Progetto per la realizzazione di impianto eolico denominato "Poggio alle Pancole" Comune di Lajatico (PI).  
Codice della procedura 7874 data di avvio 4-1-2022.

**Progetto per la realizzazione di un impianto eolico, denominato "Poggio alle Pancole", costituito da n. 7 aerogeneratori, per una potenza complessiva pari a 42 MW, e delle rispettive opere di connessione alla RTN, da realizzarsi nel Comune di Lajatico (PI). Cod procedura 7874**

**OSSERVAZIONI – ALLEGATO 3**

Estratto tavola 20V036\_L\_Visibilita\_Lajatico\_beni\_A1\_DEF.pdf

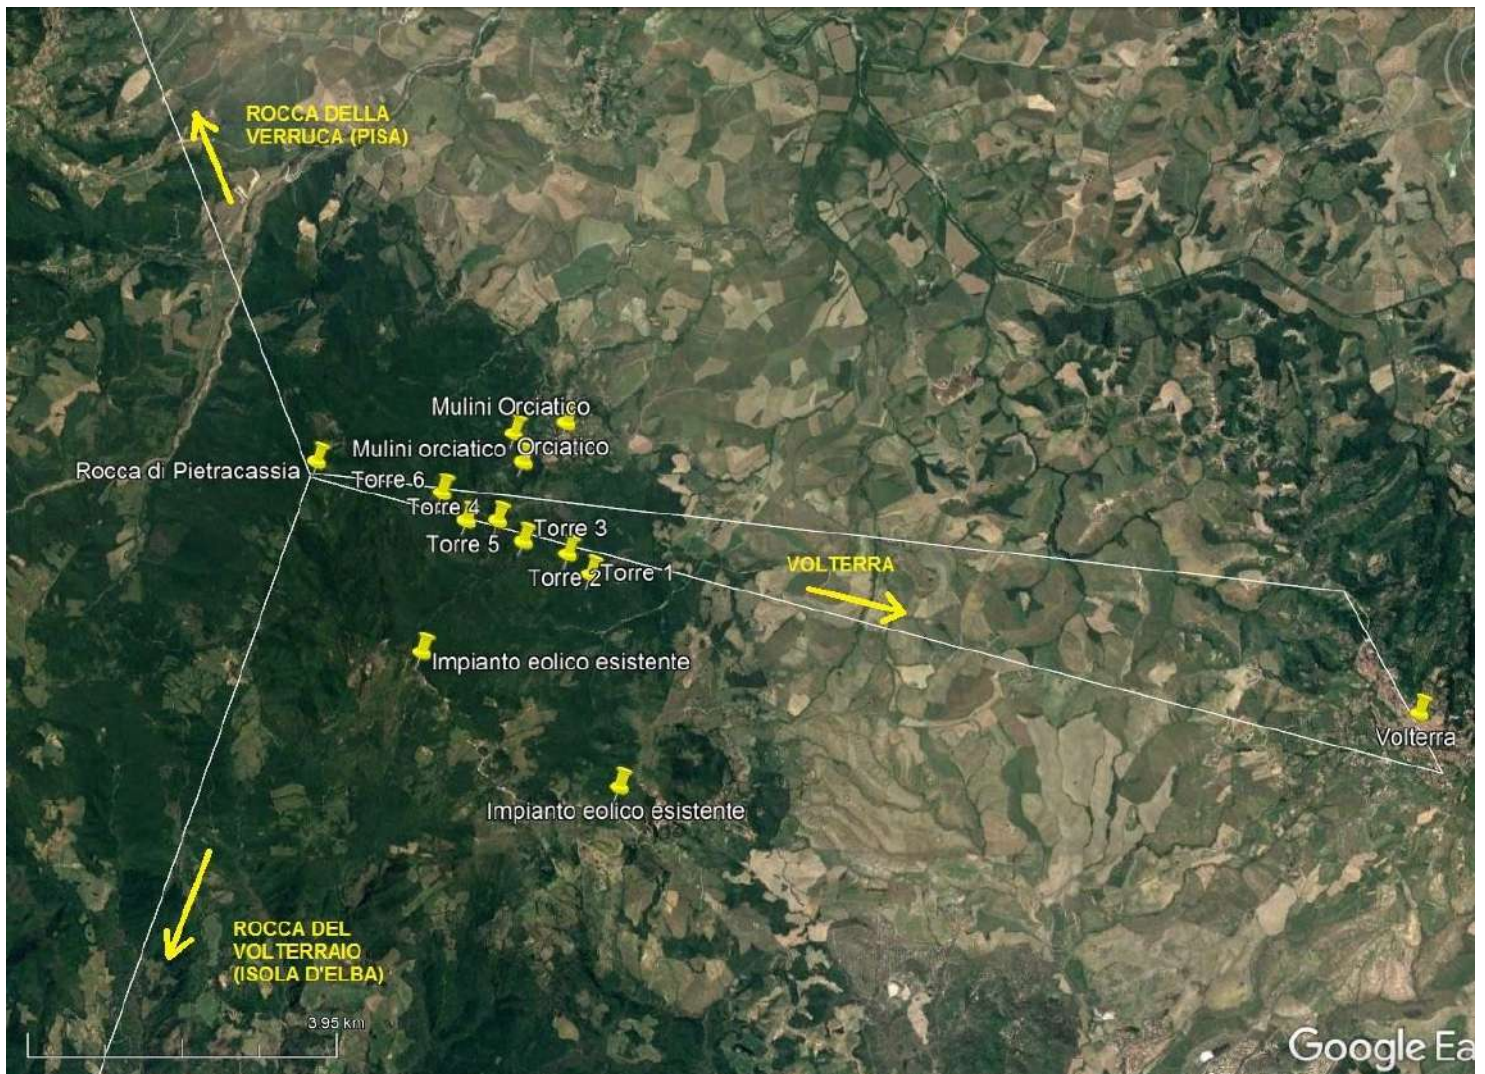
Il progetto del nuovo parco eolico invece è posto proprio lungo la direttrice Rocca di Pietracassia – Volterra, e le prime torri eoliche sono site ad una distanza molto ridotta dalla Rocca (meno di 2 chilometri). La realizzazione del Parco potrebbe perciò distruggere per sempre la più importante direttrice visiva storica che ancora possiamo apprezzare, con grave, insipiente e irreparabile danno al paesaggio, alla storia e alla cultura del territorio.

*Vista dalla Rocca di Pietracassia verso Volterra – il nuovo parco eolico andrebbe ad impattare proprio sulla direttrice, e posto a meno di 2 chilometri, impedirebbe la vista di Volterra dalla Rocca; il parco eolico esistente, visibile sulla destra, è posto tra 4 e 6 chilometri, ed è parzialmente nascosto da un colle più alto.*

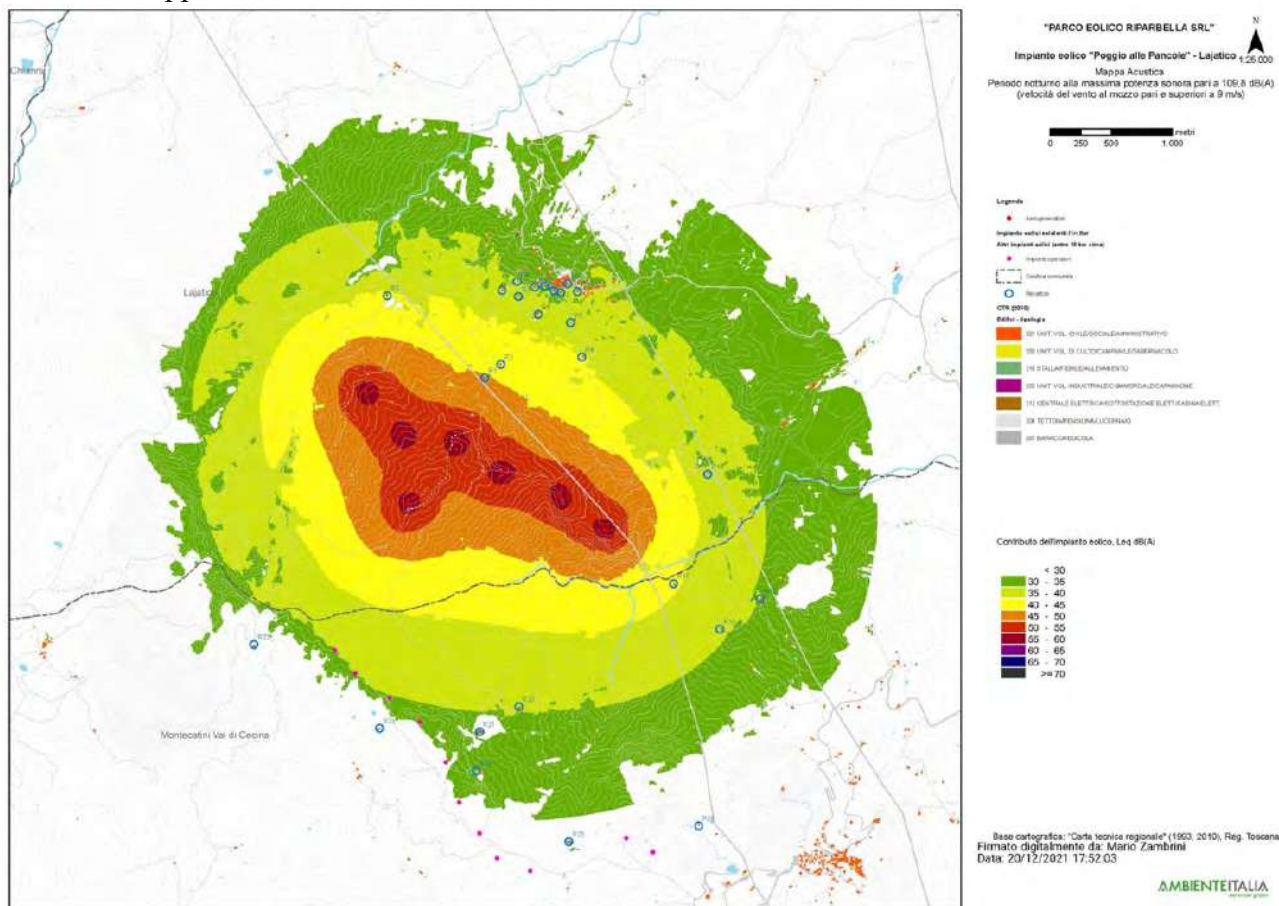
3. Nella valutazione del criterio differenziale a finestre chiuse si fa riferimento a un modello di facciata del fabbricato assolutamente non verosimile: il potere fonoisolante di un vetro 3 mm viene dichiarato 30 dB. Il potere fonoisolante di un vetro 3 mm, basta fare una veloce ricerca in letteratura, non supera i 25 dB e se ragioniamo di infisso nel suo complesso non siamo sopra i 20 dB. L'assunto della stanza 4 metri per 4 metri e volume 43 mc non è assolutamente cautelativo perché le camerette abitabili hanno superfici di calpestio inferiori ai 10 mq e volumi inferiori ai 30 mc. In ogni caso è pieno di stanze con superficie di calpestio inferiore ai 16 mq, basta una qualsiasi camera matrimoniale. La stima dell'indice dell'isolamento di facciata è quindi del tutto sovrastimata, quindi errata e porta a dichiarare che il livello di rumore ambientale a finestre chiuse è inferiore al limite di applicabilità sia di giorno che di notte. Ciò non è corretto e, in situazioni di bassa rumorosità residua come stimata/misurata dai tecnici, quando il differenziale si applica, SI SUPERA. Risulta evidente che senza l'assunto della valutazione errato dell'isolamento di facciata di facciata il criterio differenziale a finestre chiuse risulta superato.

4. L'osservazione ancora più cogente riguarda l'assunto dell'abbattimento di una parete a finestre aperte pari a 10 dB. 10 dB di abbattimento, prova qualsiasi misura che si possa fare in qualsiasi situazione, può andare bene in caso di parete molto grande, di importante  $R_w$  e con finestra piccola, inferiore al 5% della superficie finestrata. Già una stanza normalissima di una cameretta con finestra 1,2x1,4, mediante misura a 1 m dalla facciata in esterno e una all'interno con fonometro a 1 m dalla finestra aperta e oltre 1 m dalle altre superfici riflettenti microfoni a 1,5 m di altezza non presenta abbattimento del rumore superiore a 6 dB, a meno di non avere all'interno un ambiente sovraccarico di arredi solo fonoassorbenti in una condizione assolutamente non realistica. Se poi ci spostiamo a una camera con una banale porta finestra da 1,2mx2,4m si perde un ulteriore dB di abbattimento e in situazioni, che esistono tranquillamente, di infissi ampi (tipo 1,8x2,4 o 2x2,4 o anche oltre) si arriva a situazioni in cui l'unico abbattimento che offre la parete è la riduzione di 3 dB dati dai coefficienti di riflessione di facciata. Coefficiente di riflessione di facciata che, oltretutto, qui non risulta valutato.
